GDDKiA.O.BY.D-3.2411.3.4.2019.8.pw

Dotyczy: postępowanie o udzielenie zamówienia publicznego prowadzone w trybie przetargu nieograniczonego pn. **Rozbudowa drogi krajowej nr 62 na odcinku Kruszwica-Grodzko w ramach PBDK-Program Likwidacji Miejsc Niebezpiecznych.**

**PYTANIA WRAZ Z WYJAŚNIENIAMI
oraz
ZMIANY TREŚCI SIWZ**

Szczegóły połączenia

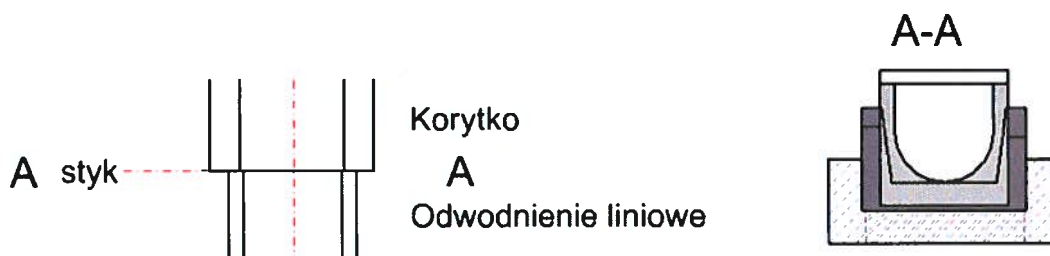
Proszę podać szczegół połączenia projektowanego korytka krakowskiego (56m) z odwodnieniem liniowym (14m).

Szczegóły należy wykonać zgodnie z rysunkiem poniżej.
